Compléments dossier d'autorisation loi sur eau

1) Demande de compléments par la Direction départementale du Gers en date du 05 juin 2024

Figure 2 : Délimitation des bassins versants (en vert) et des zones de panneaux photovoltaïques (en rouge)

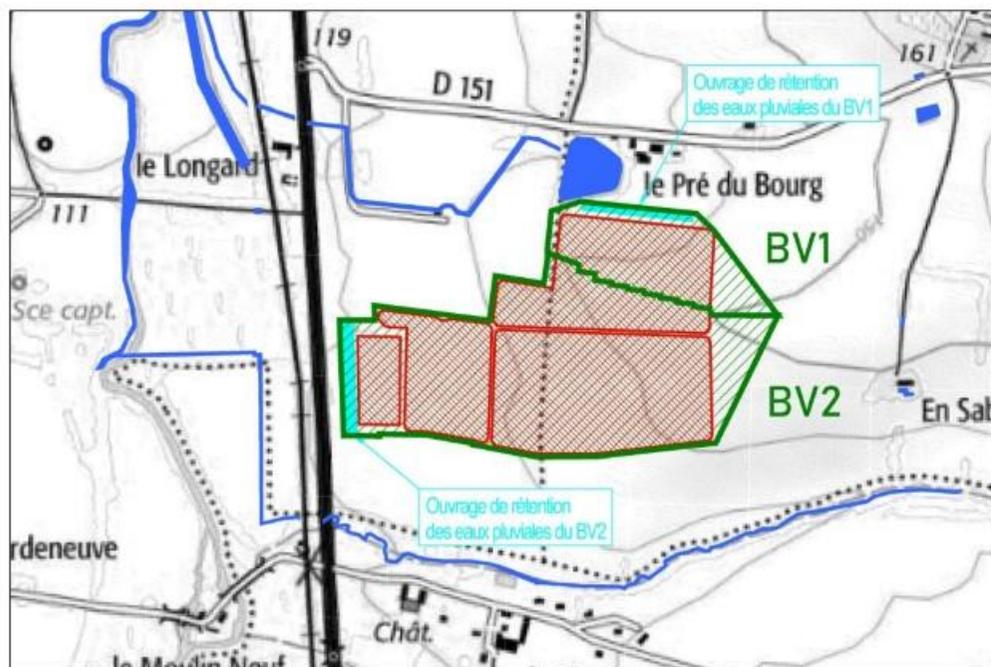
b) Le calcul des orifices d'ajutage semble erroné pour chacune des noues. Les diamètres sont surdimensionnés. Ils doivent être calculés pour les débits de fuite de 19 l/s et 75 l/s.

Une erreur de calcul s'était effectivement glissée dans le dossier et a été corrigé dans le dossier joint en annexe. On note que les diamètres des orifices d'ajutage sont diminués et représentent un peu moins du tiers de la taille indiquée initialement. (cf annexes)

Ouvrages de rétention	Débit de fuite (Q)	Volume de rétention (V)	Hauteur d'eau dans l'ouvrage (h)	Diamètre de l'orifice d'ajutage (D)	Temps de vidange (T _v)
BV1	19 l/s	840 m ³	0,80 m	110 mm	12,3 h
BV2	75 l/s	3 280 m ³	0,80 m	219 mm	12,2 h
